**AVIS RELATIF À LA PROTECTION
CONTRE LES EVENTUELS EFFETS NOCIFS ET NUISANCES
PROVOQUÉS PAR LES RAYONNEMENTS NON IONISANTS
GÉNÉRÉS PAR DES ANTENNES ÉMETTRICES STATIONNAIRES**

Commune : LA LOUVIERE - Exploitant : TELENET GROUP

Référence exploitant : HT1552D

Rapport n° 5003 / 2023

Figure 2 : Vue en plan des installations d'antennes dans un rayon de 300 mètres autour de l'installation faisant l'objet de la demande d'avis

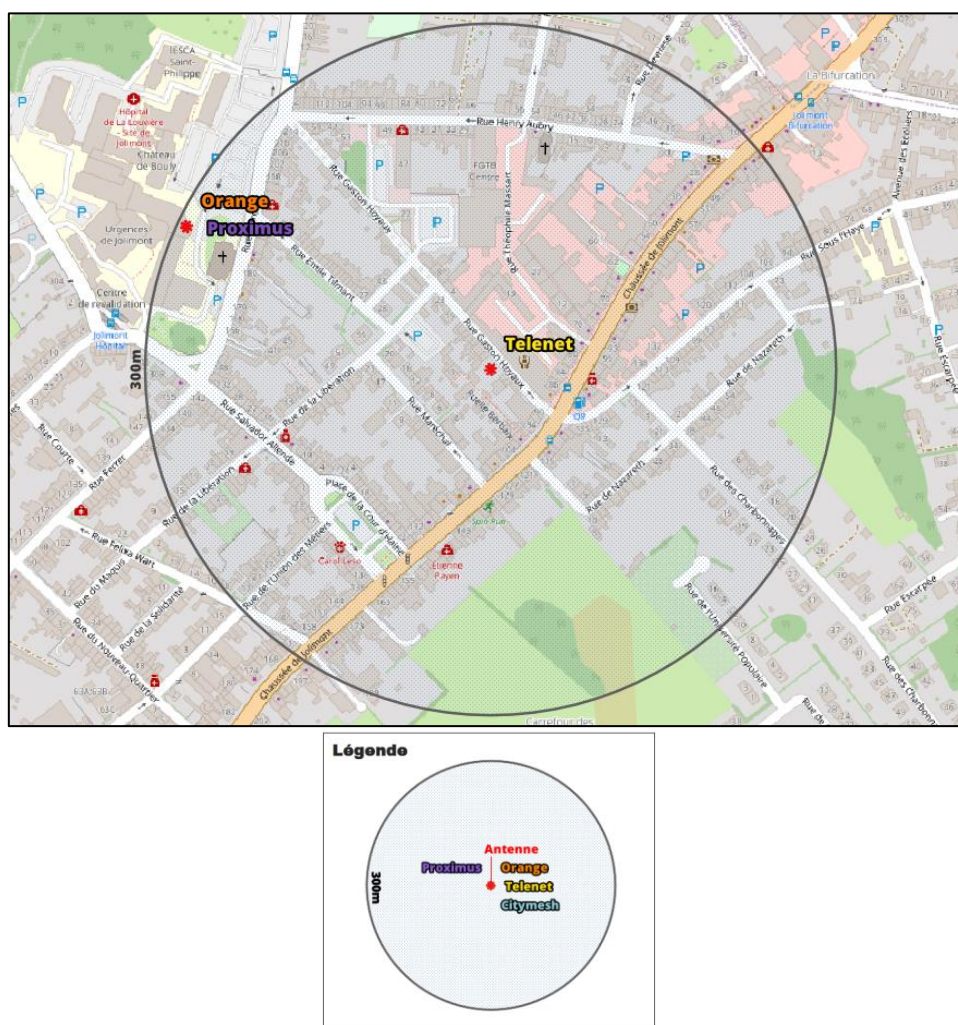
Compte tenu du nombre d'installations localisées dans la figure 2, il apparaît que l'intensité du rayonnement électromagnétique généré, dans les lieux de séjour situés à proximité de l'installation référencée dans le paragraphe 2, par l'ensemble des antennes émettrices stationnaires de l'ensemble des exploitants du même site d'antennes émettrices stationnaires respecte la limite fixée à l'article 4, § 2 du décret.
